| 協力工場 不良品連絡書 | | | |
| 仕様番号 | 503449-1209 | | 不良内容 端子変形多発 インサート成型機前の画像装置により、変形を検出。 変形多発のため使用不可の連絡あり。 端子残数 60704ZQD01 9,000ピン 60704ZQD02 66,000ピン 60704ZQD04 65,000ピン |
| 品名 | HI-FIX COAXIAL HARNESS FOR 1.2GHZ SIGNAL | | |

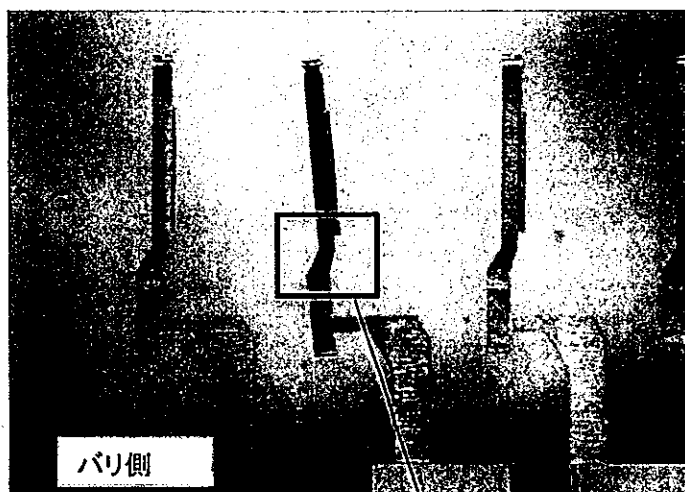
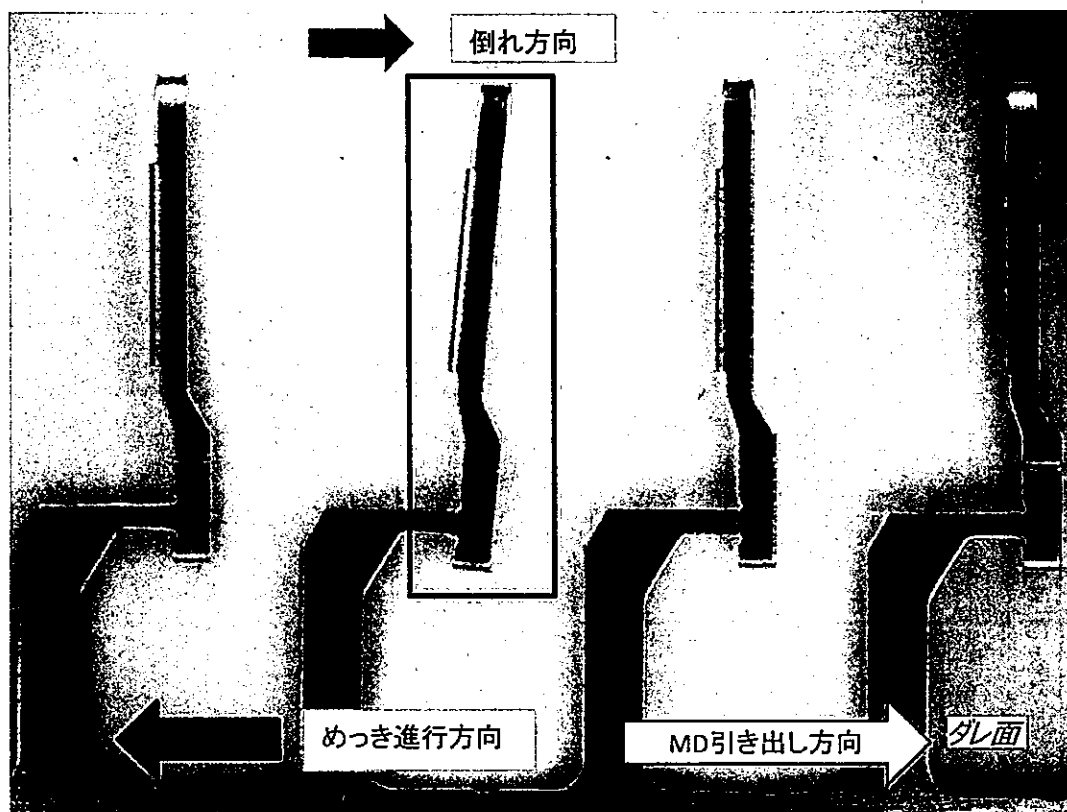
めっきラインを確認すると、良品と比較し、傾き、位置ズレしているため、めっき後の変形と判断いたします。

| 協 力 工 場 記 入 | 1. 確認内容 御社からの情報により製品がめっき進行方向とは逆に、またAuめっきエリアが正常であることからAuめっき後に変形が発生していることが推測されます。 返却品確認の結果、板厚方向へ製品が倒れるように変形している状況を確認しました。 | | 返却品の処置 (数量明記) めっきロット 040716-006D1-001, 002, 004 計：140,000pin |
| | 2. 発生原因 板厚方向の変形は工程確認の結果、製品送り(ライン投入前)で使用しているローラーのフランジ部に接触していることが判りました。テンションの変動があった場合にはフランジ側に寄ってしまう場合があります。 | | 4. 流出原因 今回の変形量が微小であったことから、現在の設定では変形が検出されなかったことで流出してしまいました。 |
| | 3. 発生防止対策 ライン進入直前のアキュムローラーに斜め形状のテーパローラーを追加することにより、アキュムローラーのフランジ部に製品が接触しないようにします。 | | 5. 流出防止対策 画像設定を見直すことで微小な変形量でも検出できるような設定へと変更します。 また変更を行った画像データに関しましては次回の生産時に検証を行い、変形検出を確立させることとします。 |
